Vorhabenbezogener Bebauungsplan Nr. 94 (Gebiet Bahnhofstr., Wilhelmstr., Landesstr. 82 (Abschnitt Woldenhorn)) der Stadt Ahrensburg

Bericht zur Prüfung, Abwägung und Behandlung der im Rahmen der öffentlichen Auslegung gemäß § 3 Abs. 2 BauGB eingegangenen Stellungnahmen

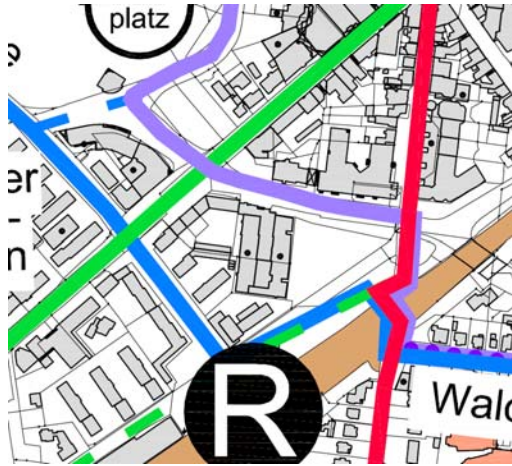
1.3 Belichtung der Bestandsgebäude Wilhelmstraße Zusätzlich wirkt trotz der Innenhofplanung mit der kleinen Lücke im Gesamtkomplex das gesamte Areal als zu „wuchtig“ - von der unter 2) erwähnten zu engen Nähe abgesehen. Die „wichtigsten“ Fenster gerade der Eigentümer gehen in Richtung Osten (bzw. jetzigem Parkplatz) und erhalten bis mittags von dort das Tageslicht. Der geplante Komplex wird schon durch seine Massivität und Höhe den Bürgern dieses Licht wegnehmen. Auch die subjektive Wohnquali- tät wird darunter leiden, dass die Bürger wie in einer Hochhaus- siedlung plötzlich auf andere Mauern und Fenster blicken müssen. Dass die „Verdunkelung“ zu höheren Energiepreisen (Beleuch- tung!) führen wird, ist damit ebenfalls klar.	Gesunde Wohnverhältnisse (Belichtung) bleiben gewahrt. Durch die Einhaltung der bauordnungsrechtlichen Abstandsflächen zu den Nachbargrundstücken bleiben gesunde Wohnverhältnisse (Belichtung) für die Bestandsbebauung weiterhin gewährleistet.	nicht zu berücksich- tigen

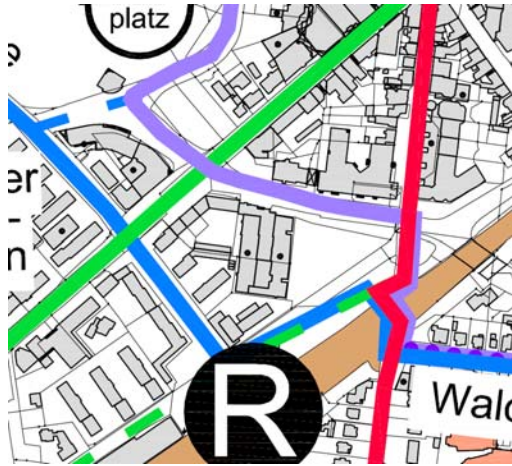
4.3 Berücksichtigung Flächenbedarf Radverkehrsplanung Laut Radverkehrskonzept der Stadt Ahrensburg führt die Radroute A4 am Plangebiet vorbei. Im Radverkehrskonzept wird als Maßnahme eine „Detailplanung vom Bahnhof bis Unterführung einschl. der Abstellanlagen“ für erforderlich gehalten. Dieses Stück der Radroute A4 ist auch Teil einer von Schülern viel genutzten Ver-	Die Wegeführungen sind ausreichend. Die Wegeführungen rund um das Plangebiet sind für den Fahrradverkehr ausreichend belastbar, so dass Flächen des Grundstücks dafür nicht zwingend benötigt werden. Eine mögliche Änderung der Querungssituation der Bahnhofstraße wird durch das Vorhaben nicht eingeschränkt, ist aber auch nicht	nicht zu berücksichtigen

Inhalt der Stellungnahme und vorgebrachte Argumente	Ergebnis der Prüfung und ggf. Abwägung mit anderen Belangen	Beschlussvorschlag
bindung zwischen der Unterführung und entlang der Bahnhofstraße zur Fahrradstraße "Wulfsdorfer Weg". Ohne eine Planung, die organisierte Querungen der Bahnhofstraße und intuitive Wegeführung für regelgerechtes Fahren beinhalten sollte, ist nicht nachgewiesen, dass dafür keine Teilflächen des Grundstücks Lindenhof im südlichen Bereich benötigt werden. Die Überplanung des Grundstücks Lindenhof ist also hinten zu stellen, oder in einer Gesamtplanung sollten die genannten Planungsaspekte mit enthalten sein.	erforderlich und daher auch nicht Teil der Planung. Das Radverkehrskonzept sieht im Plangebiet keine Konflikte, deren Lösung ausschließlich durch Einbezug des überplanten Grundstücks möglich ist. Bei der im Radverkehrskonzept empfohlenen Detailplanung ist das durch den Bebauungsplan ermöglichte Wohn- und Geschäftshaus zu berücksichtigen.

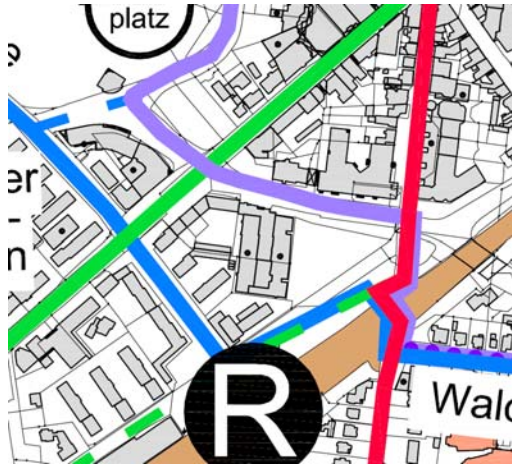
Nr. 5 22926 Ahrensburg (Schreiben vom 03.08.2016)		
5.1 Wegeverbindung Nord zu eng Laut Vorhaben- und Erschließungsplan ist am nördlichen Rand der Bebauung ein Geh- und Radweg vorgesehen, der gemäß der maßstäblichen Darstellung maximal 3,25 m breit sein kann. In Ahrensburg ist seit 2014 in Anlehnung an die ERA (Empfehlung für die Anlage von Radverkehrsanlagen) und die RAS (Richtlinie für die Anlage von Stadtstraßen) ein getrennter Geh- und Radweg in einer Breite von 4,5 m üblich (siehe „Katzenbuckel“).	Das Geh- und Fahrrecht hat eine ausreichende Dimensionierung. Hierbei handelt sich um ein Geh- und Fahrrecht auf dem privaten Grundstück des Eigentümers, nicht um eine Straßenverkehrsfläche. Diese zusätzliche Wegführung wird daher in ihrer Dimensionierung für ausreichend erachtet. Da die Verbindung keine übergeordnete Bedeutung im Sinne einer Veloroute hat, ist insbesondere keine getrennte Rad- und Fußwegführung erforderlich. Die Verbindung dient primär der Erschließung des Gebäudes und sekundär der Variantenvielfalt der Wegebeziehungen. Der nachfolgende Auszug aus dem Radwegekonzept der Stadt Ahrensburg zeigt, dass das Grundstück selber nicht von den Velorouten berührt wird.	nicht zu berücksichtigen
